柏崎刈羽原子力発電所 6/7号炉 (2017.12.20版)	東海第二発電所 (2018.9.12版)	島根原子力発電所 2号炉	備考
<p>2.3.2.5 結論</p> <p>事故シーケンスグループ「<u>全交流動力電源喪失(外部電源喪失+DG喪失)+RCIC失敗</u>」では、全交流動力電源喪失と同時に原子炉隔離時冷却系が機能喪失することで、原子炉水位の低下により炉心が露出し、炉心損傷に至ることが特徴である。事故シーケンスグループ「<u>全交流動力電源喪失(外部電源喪失+DG喪失)+RCIC失敗</u>」に対する炉心損傷防止対策としては、初期の対策として<u>高圧代替注水系</u>による原子炉注水手段、安定状態に向けた対策として<u>残留熱除去系(低圧注水モード)及び低圧代替注水系(常設)</u>による原子炉注水手段、<u>代替原子炉補機冷却系を介した残留熱除去系(格納容器スプレイ冷却モード)</u>による原子炉格納容器除熱手段及び<u>格納容器圧力逃がし装置等</u>による原子炉格納容器除熱手段を整備している。</p> <p>事故シーケンスグループ「<u>全交流動力電源喪失(外部電源喪失+</u></p>	<p>2.3.2.5 結論</p> <p>事故シーケンスグループ「<u>全交流動力電源喪失(TBD, TBU)</u>」では、全交流動力電源喪失と同時に<u>直流電源喪失又は原子炉隔離時冷却系の故障</u>が発生し、これにより原子炉隔離時冷却系が機能喪失することで、原子炉水位の低下により炉心が露出し、炉心損傷に至ることが特徴である。事故シーケンスグループ「<u>全交流動力電源喪失(TBD, TBU)</u>」に対する炉心損傷防止対策としては、初期の対策として<u>高圧代替注水系、低圧代替注水系(可搬型)及び逃がし安全弁(自動減圧機能)</u>による原子炉注水手段、安定状態に向けた対策として<u>残留熱除去系(低圧注水系)</u>による原子炉注水手段、<u>代替格納容器スプレイ冷却系(可搬型)</u>による格納容器冷却手段並びに<u>残留熱除去系(格納容器スプレイ冷却系)及び残留熱除去系(サブプレッション・プール冷却系)</u>による格納容器除熱手段を整備している。</p> <p>事故シーケンスグループ「<u>全交流動力電源喪失(TBD, TBU)</u></p>	<p>2.3.2.5 結論</p> <p>事故シーケンスグループ「<u>全交流動力電源喪失(外部電源喪失+DG失敗)+高圧炉心冷却失敗</u>」では、全交流動力電源喪失と同時に原子炉隔離時冷却系が機能喪失することで、原子炉水位の低下により炉心が露出し、炉心損傷に至ることが特徴である。事故シーケンスグループ「<u>外部電源喪失+交流電源(DG-A, B)失敗+高圧炉心冷却失敗</u>」に対する

第 2.3.2.2-1(2) 図 原子炉水位 (シュラウド内水位) の推移

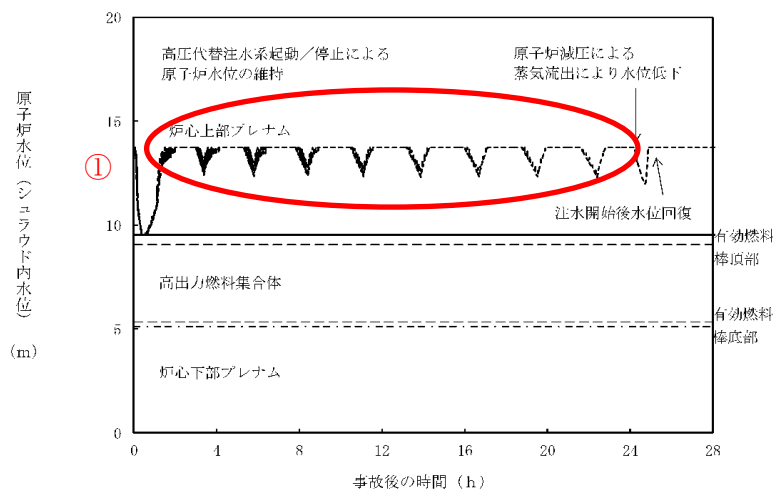
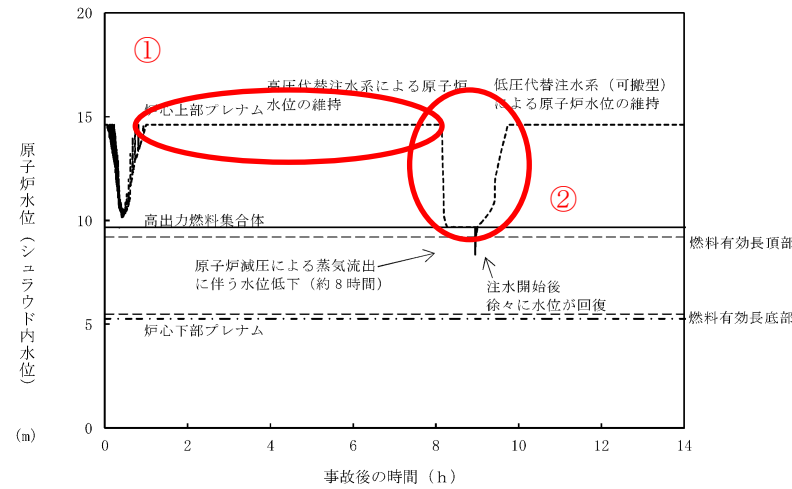
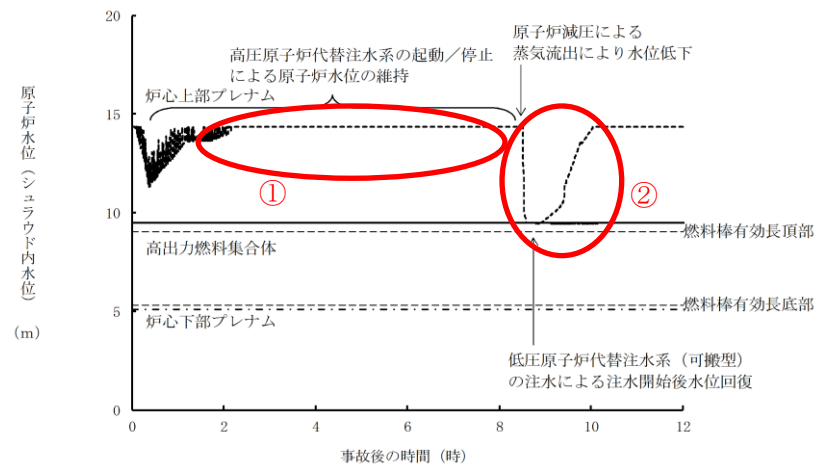
・解析結果の相違
【柏崎 6/7】
 ①高圧原子炉代替注水系による注水開始以降の原子炉水位維持範囲の違いにより、柏崎 6/7 では、炉心上部プレナム水位が一時的に満水位位置を下回る結果となっている。
【東海第二】
 ②原子炉減圧の弁数及び原子炉注水特性の相違に起因する原子炉水位の低下、回復速度の相違。

第 2.3.2.2-1(6) 図 原子炉压力容器内の保有水量の推移

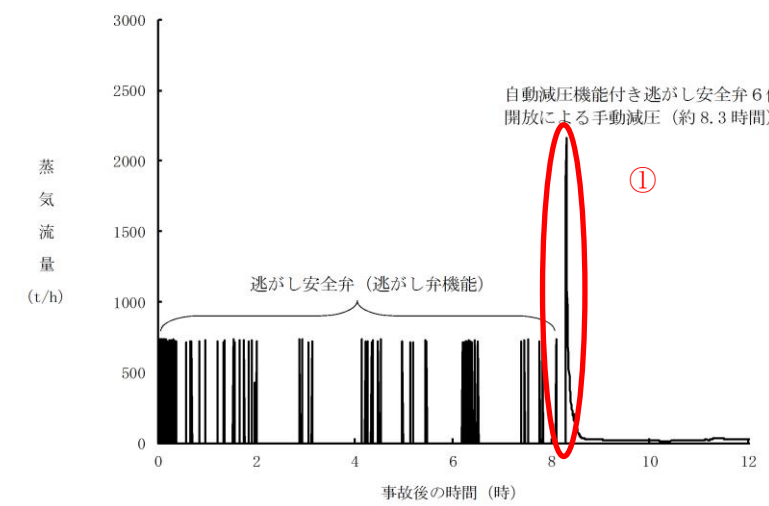
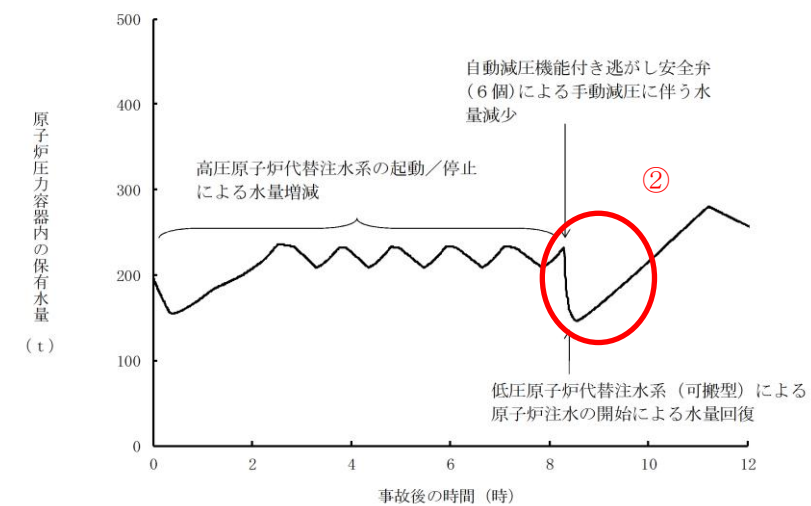
・解析結果の相違
【柏崎 6/7, 東海第二】
①原子炉減圧に使用する弁数の違いによる蒸気流量の差異。

【柏崎 6/7, 東海第二】
②原子炉減圧に使用する弁数及び原子炉注水特性の違いによる保有水量の減少量の相違。

第 2.3.2.2-1(9) 図 炉心下部プレナム部のボイド率の推移

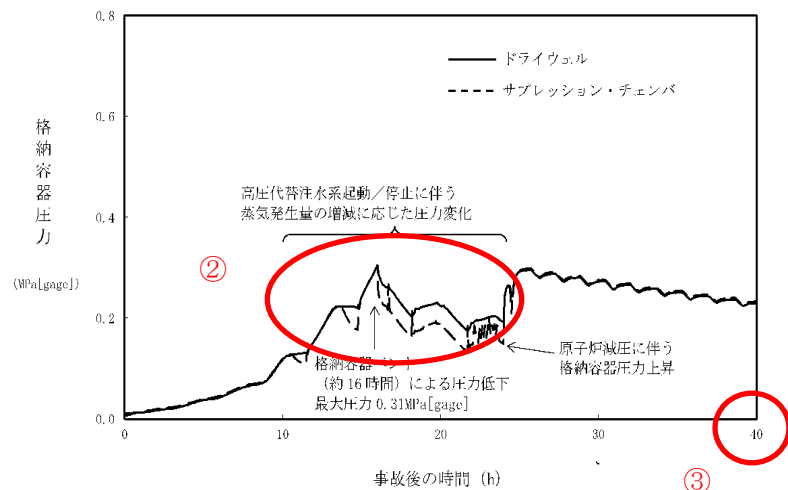
・解析結果の相違
【東海第二】
①原子炉減圧に使用する弁数の違いにより柏崎6/7及び島根2号炉は、ボイド率が低めとなる

第 2.3.2.2-1(10) 図 格納容器圧力の推移

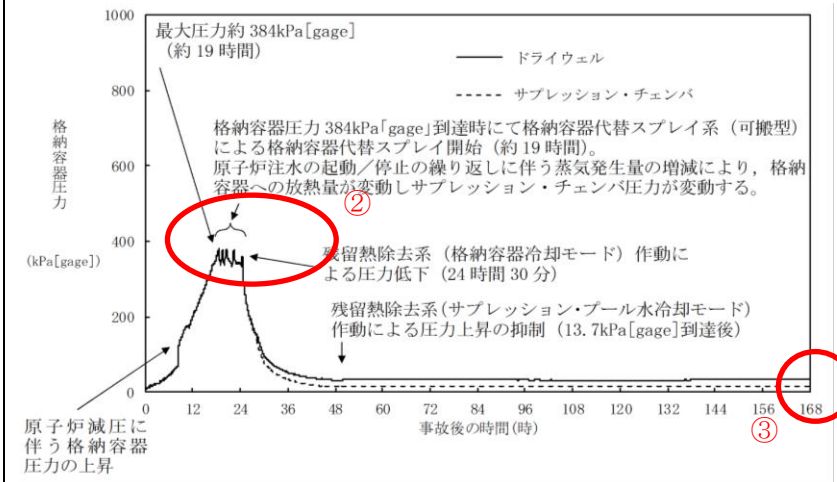
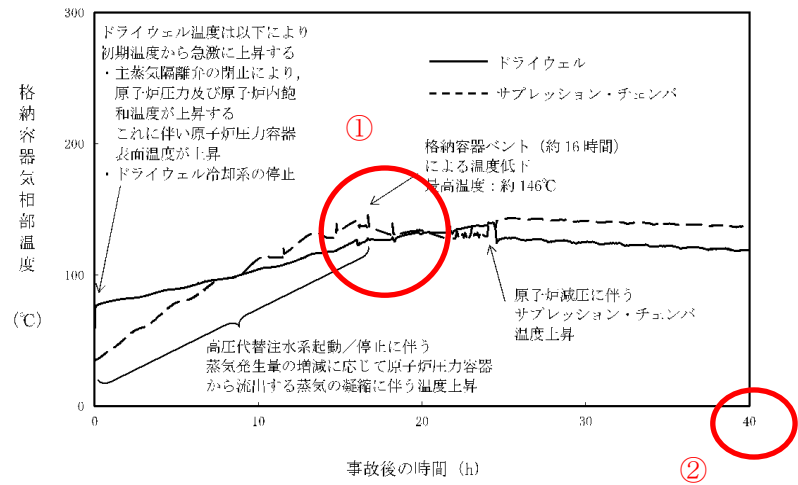
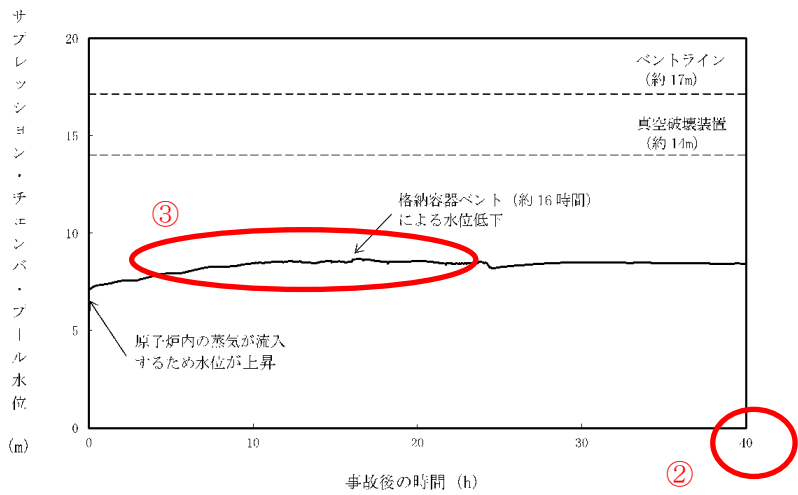
【柏崎6/7, 東海第二】
②島根2号炉は、単位熱出力当たりの格納容器空間部体積が大きい。東海第二及び島根2号炉は、格納容器スプレイ実施基準到達により格納容器スプレイを実施する。

【柏崎6/7】
③解析時間の相違

第 2.3.2.2-1(12) 図 サプレッション・プール水位の推移

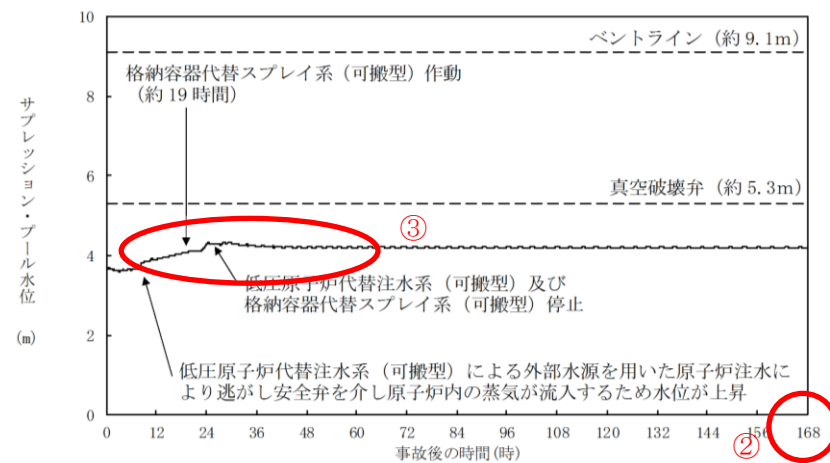
・解析結果の相違
【柏崎 6/7, 東海第二】
①東海第二及び島根 2号炉は、格納容器スプレイ実施基準到達により格納容器スプレイを実施する。

【柏崎 6/7】
②解析時間の相違

【柏崎 6/7】
③東海第二及び島根 2号炉は、外部水源を用いた格納容器代替スプレイを実施するため、サプレッション・プール水位が上昇する。

第 2.3.4.2-1(14) 図 操作開始時間 45 分遅れのケースにおける
原子炉圧力の推移

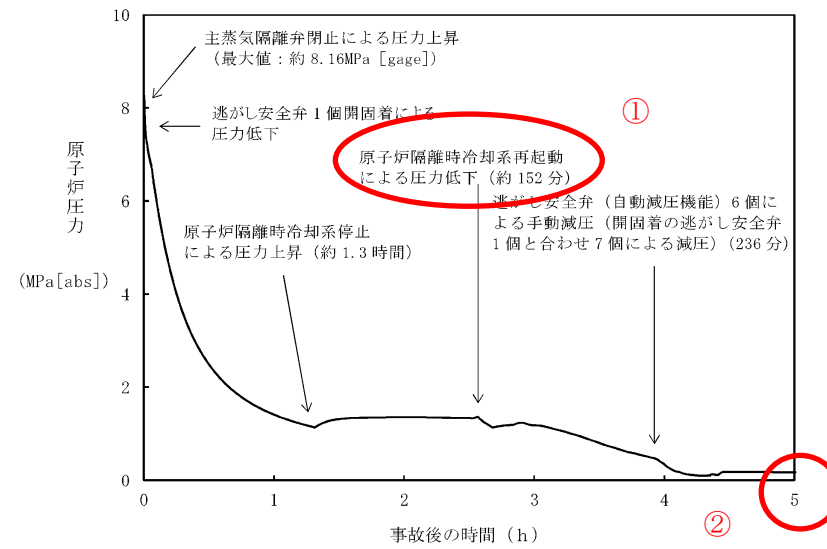
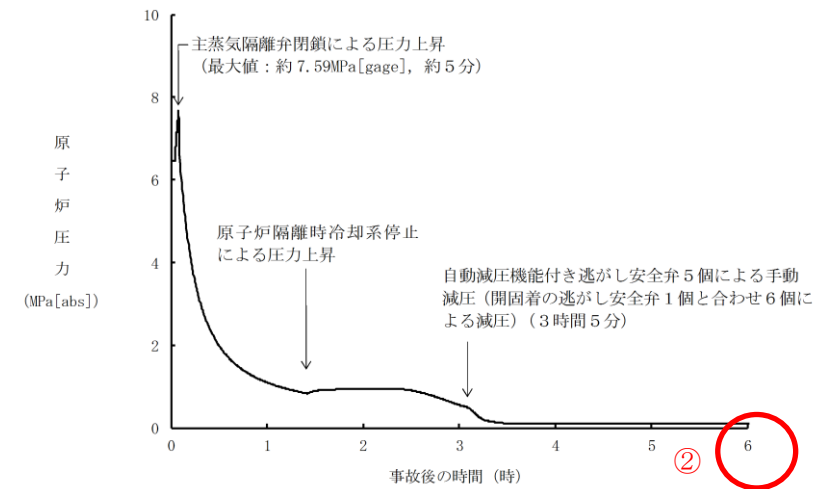
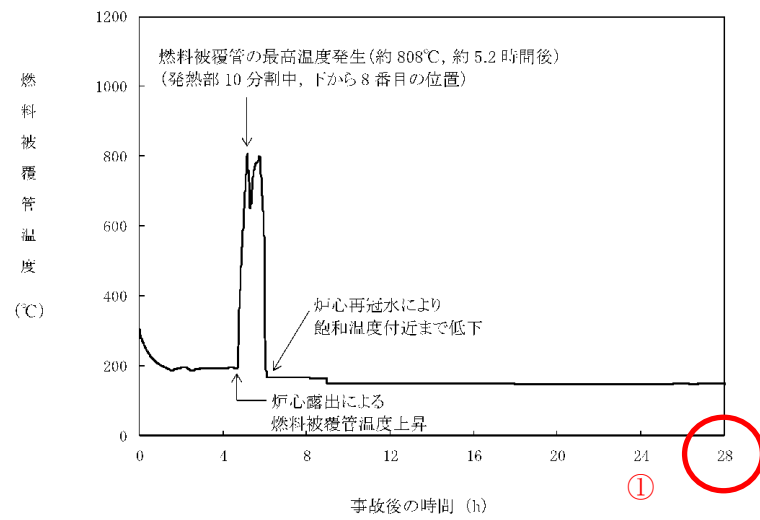
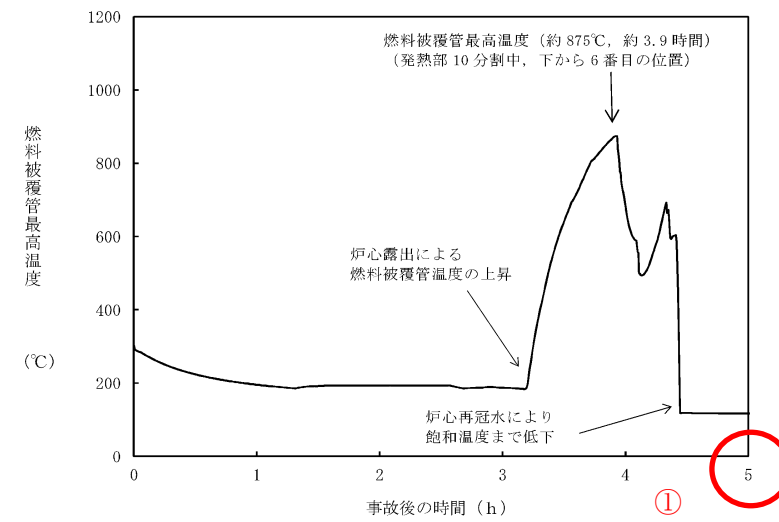
・解析結果の相違
【柏崎 6/7, 東海第二】
①島根 2号炉は, 原子炉
圧力低下時の原子炉隔離
時冷却系の運転の不確か
さを考慮し, 保守的に原
子炉隔離時冷却系の再起
動操作を考慮しない。
【柏崎 6/7, 東海第二】
②解析時間の相違。

第2.3.4.2-1(16) 図 操作開始時間 45 分遅れのケースにおける燃料被覆管温度の推移

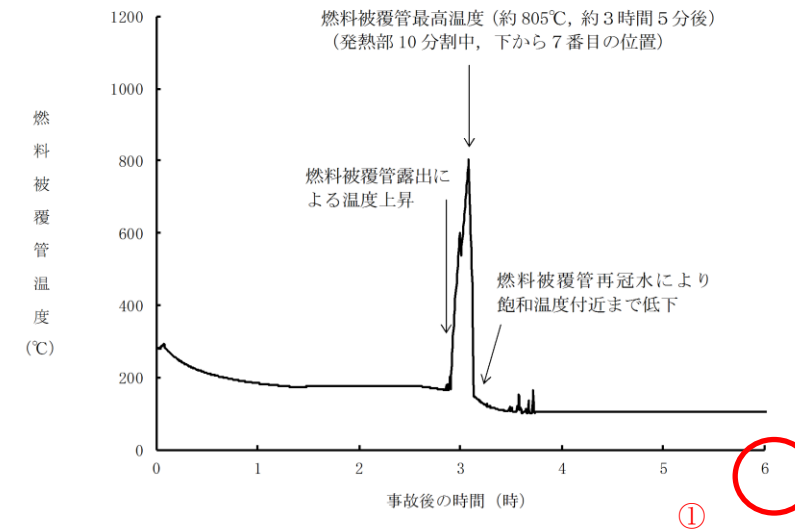
・解析結果の相違
【柏崎 6/7, 東海第二】
①解析時間の相違。

図9 燃料被覆管破裂が発生する時点の燃料被覆管温度と燃料被覆管の円周方向の応力の関係 (操作遅れ時間 45分及び50分)

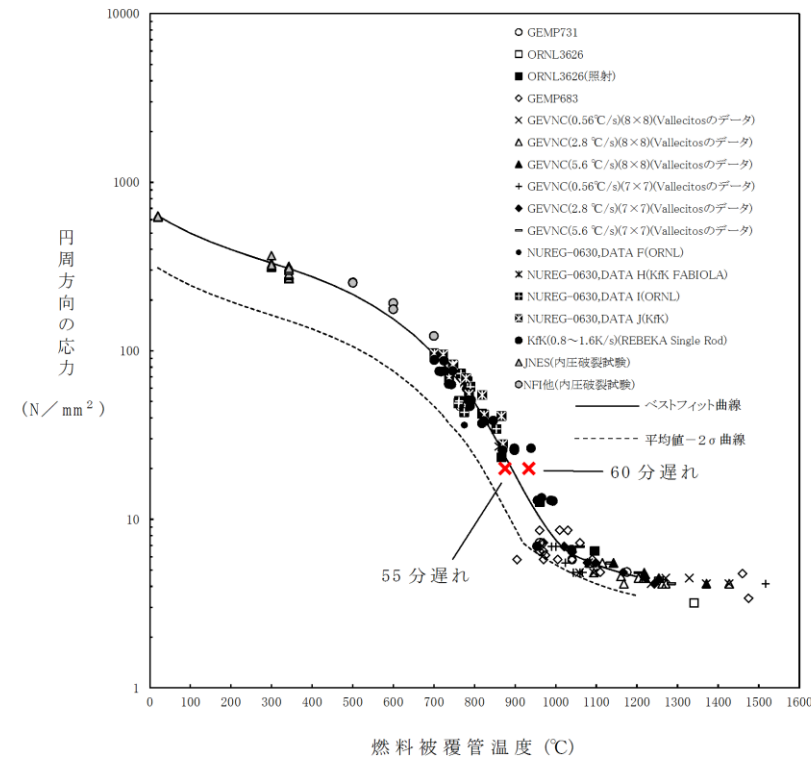
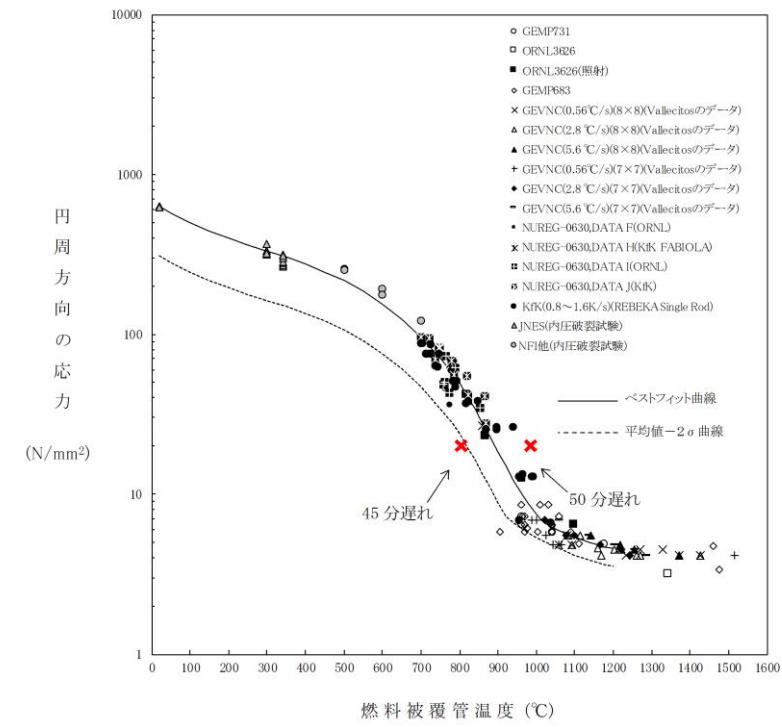
・解析結果の相違
【東海第二】
